関西電力株式会社
高浜発電所の発電用原子炉設置変更許可申請書
(1号及び2号発電用原子炉施設の変更)に関する審査の
結果の案の取りまとめ
－使用済燃料ピット用中性子吸収体の廃止等－ (2回目)

令和4年11月2日
原子力規制庁

高浜発電所1号及び2号発電用原子炉施設の
使用済燃料ピット用中性子吸収体の廃止等
に関する審査概要

○ 既許可における評価

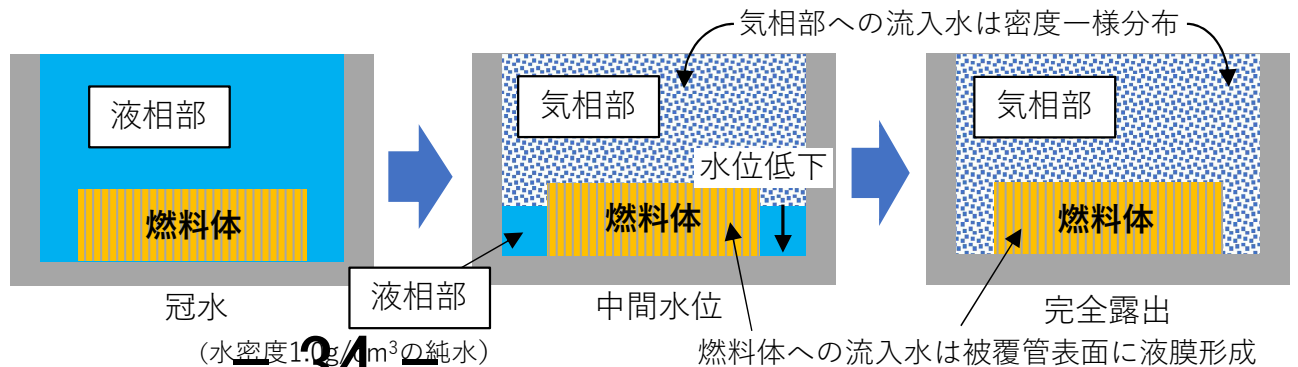
液相部と気相部を区別せず（水位を考慮せず）、SFP内の燃料体が冠水した状態から完全露出した状態までの変化を、**SFP内に一様に分布した水の密度変化**（水密度： $1.0 \sim 0.0 \text{g/cm}^3$ ）とした評価を実施。

- ・ 現実的な状態を考慮して、水位以下を**液相部**、水位より上を**気相部**とする。
- ・ 気相部への流入水の状態：燃料体外の流入水は同じ径の**水滴が密度一様で分布**し、燃料体内の流入水は燃料棒の全周に**一様に液膜を形成**する条件とする。
- ・ 流入水量：**既許可における設備・手順で注水・放水を行った場合の現実的な流量を反映した条件を「基本ケース」とし**、ポンプの作動台数や風による流入条件の変化等の**不確かさの影響を「感度解析」で確認**する。

【評価結果】

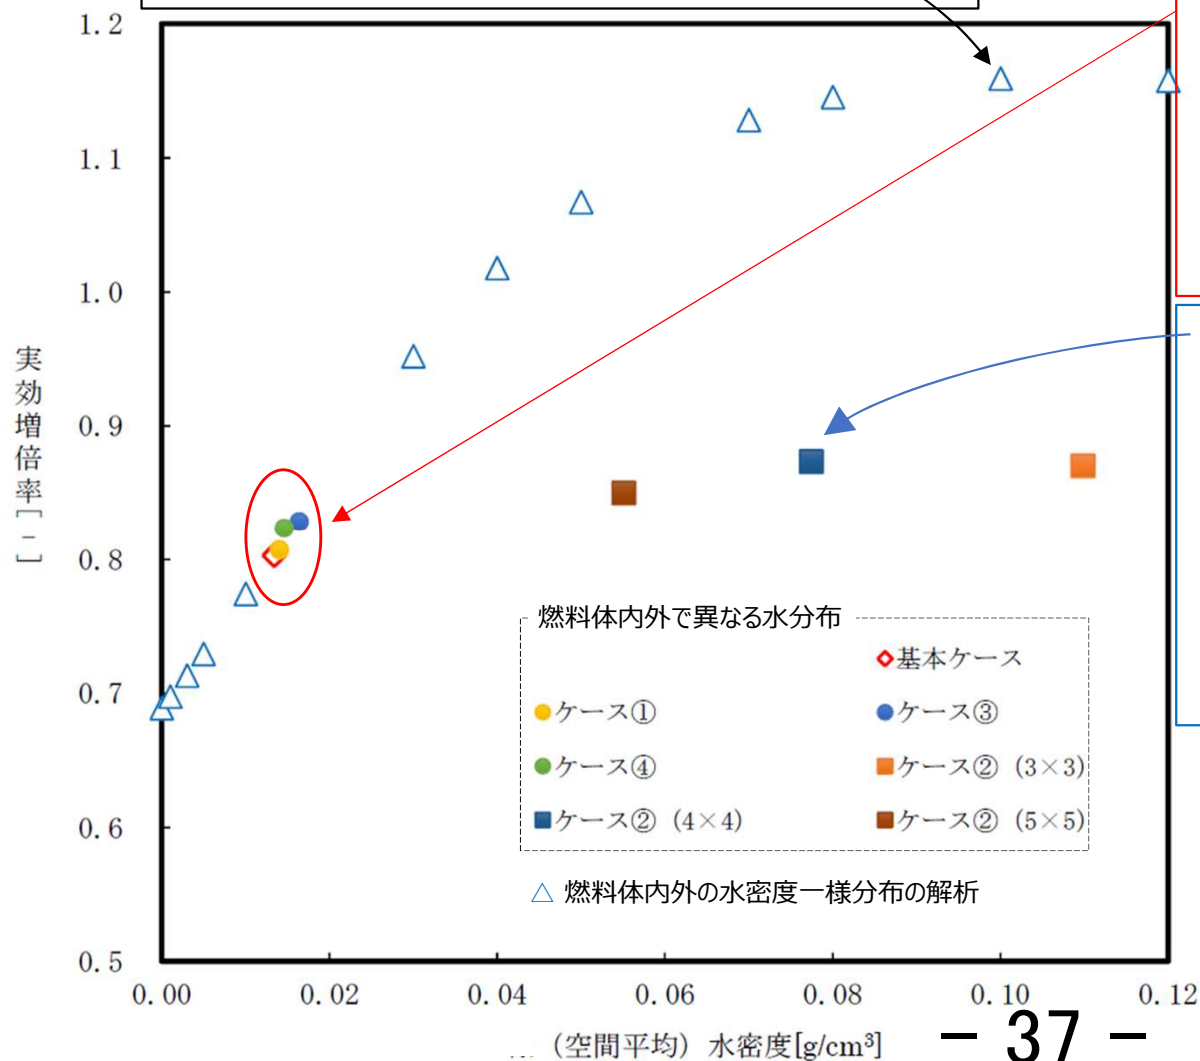
- 実効増倍率は、水位によらず極大点が発現する状態（臨界のおそれがある中性子最適減速状態）になることはなく、**臨界防止の判断基準（0.98※）以下である**ことを確認した。

図 評価結果

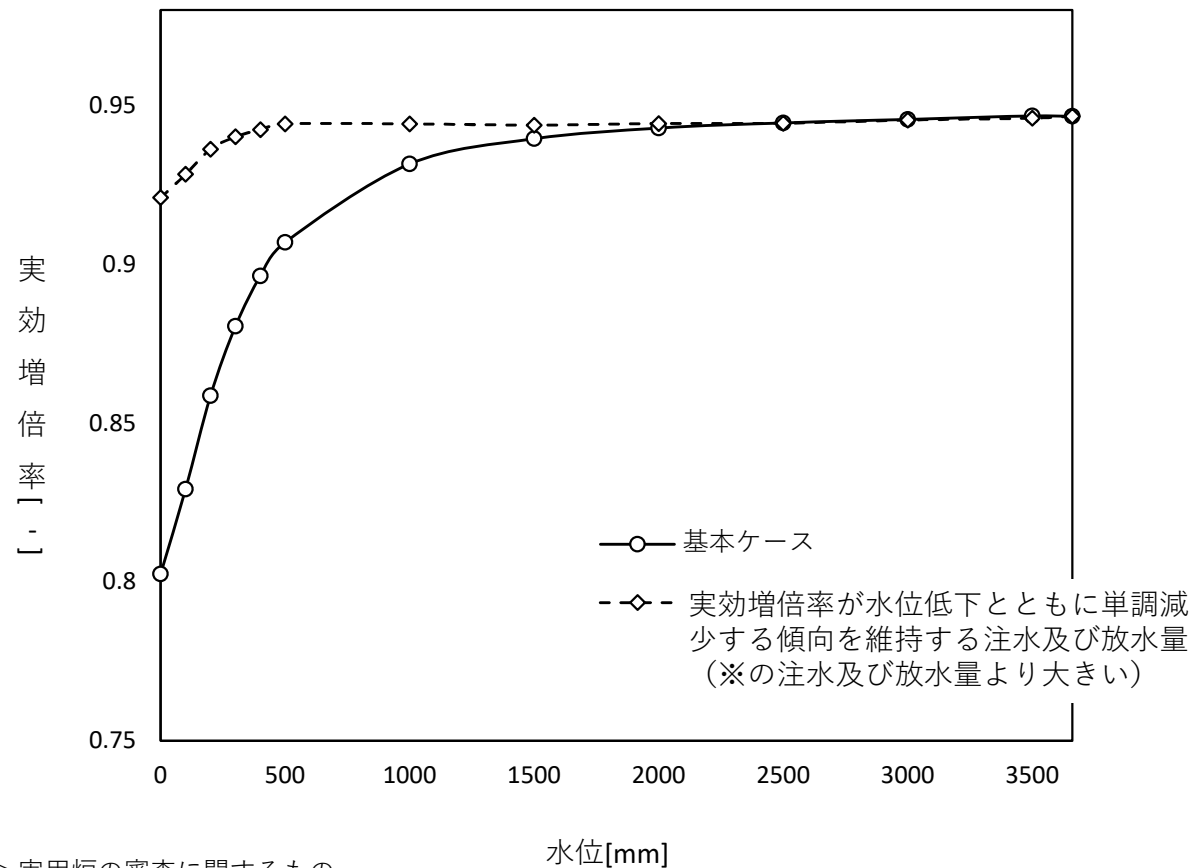
- 現実的な注水及び放水量を超える水量がSFPに流入した場合に、中性子最適減速状態にならないか、現実的な注水及び放水量が臨界防止の観点からどの程度の裕度を有するかを確認した。
- 基本ケースの流量に、同発電所敷地内の他号発電用原子炉施設の可搬型重大事故対等処設備を全て加えて注水及び放水を行った場合（※）でも、実効増倍率が水位低下とともに単調減少する傾向が維持されたことから、現実的な注水及び放水量では十分な裕度をもって臨界に達しないことを確認した。

補足2. 感度解析ケース③

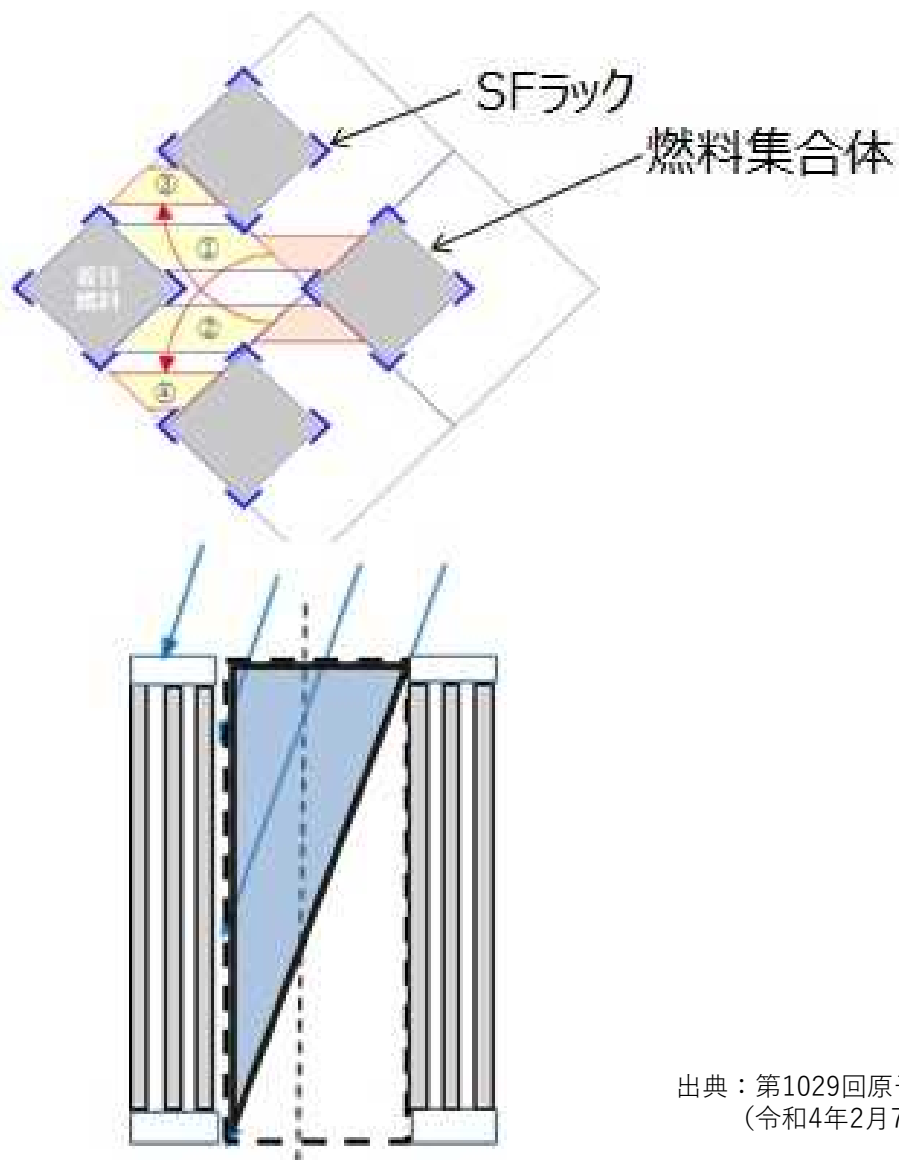
- 外的要因により、既許可の手順等に示されている設備による流量が燃料体に最も流入する投影面積のケース ⇒ 燃料体内への流入量は基本ケースの2倍

風等の影響により斜め方向から液滴が流入してくることを想定し、燃料集合体の幾何形状および放水の流入方向等より、46%とする。

ラックに対する流入方向を、流入割合への影響が最大となるように45°とした場合、SFラックの構造を踏まえた液滴流入面積は、右図のとおり黄色部面積で表され、ラックピッチ面積に対する液滴流入面積の比は45.2%となる。
